# SAMRÅDSREDOGÖRELSE

## Detaljplan för del av fastighet Verkstaden 16

Oskarshamns kommun

Dnr SBN 2024/000688

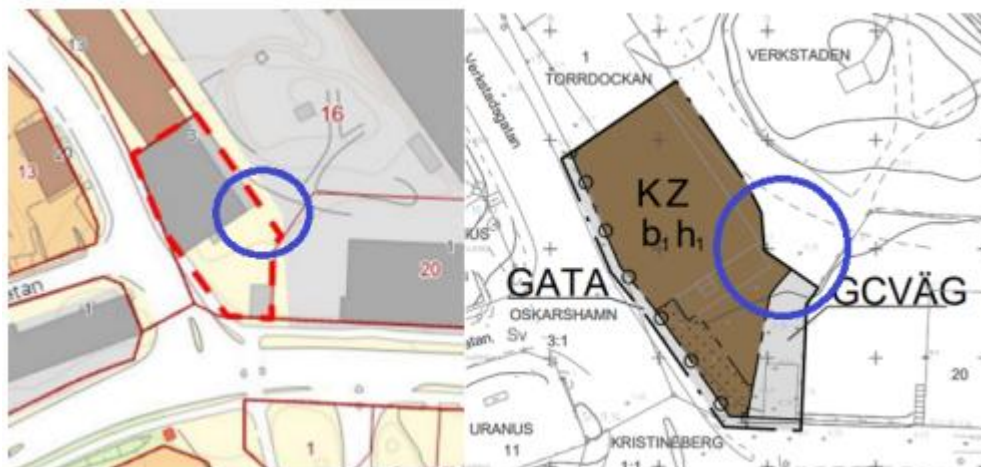
#### **FASTIGHETSGRÄNS MED DÅLIG KVALITET I ANSLUTNING TILL KVARTERSMARK**

I planförslaget kommer östra planområdesgränsen ha samma läge som den befintliga fastighetsgränsen mellan fastigheterna Verkstaden 16 och Verkstaden 20. Planområdesgränsen kommer även utgöra gränsen mellan kvartersmark för industriändamål (öster om gränsen) och allmän plats för gång- och cykelväg (väster om gränsen). Enligt den digitala registerkartan har befintlig fastighetsgräns och intilliggande fastighetsgränser en lägesosäkerhet om 0,1 meter.

Rekommendationen vid framtagning av digitala detaljplaner i HMK Handbok Digital Grundkarta 2021 är att "Standardosäkerheten i plan för objekt av vikt för planbestämmelser bör vara högst 0,05 m, gäller både fastighetsindelning och topografiska data" (Rekommendation 3.4 c).

Lantmäteriet vill påminna om att detaljplanens utbredning inte påverkas om fastighetsgränsen visar sig ha ett annat läge. Risken med att planlägga med en grundkarta med osäkra gränser är att antingen en del av kvartersmarken ligger på grannfastigheten eller att det blir en remsa mellan den planlagda marken och fram till fastighetsgränsen. I denna typ av fall handlar det om att gränsen är ett objekt av vikt för planbestämmelser enligt HMK Handbok Digital Grundkarta 2021 avsnitt 3.3.

Kommunens svar: Fastighetsgränserna har setts över. Fastighetspunkt i sydost har hittats och mäts in, därefter kommer beräkning ske och uppdatering skickas in till lantmäteriet. Ett staket finns även på platsen idag och överensstämmer med den digitala gränsen. Grundkartan samt plangränserna har uppdaterats.
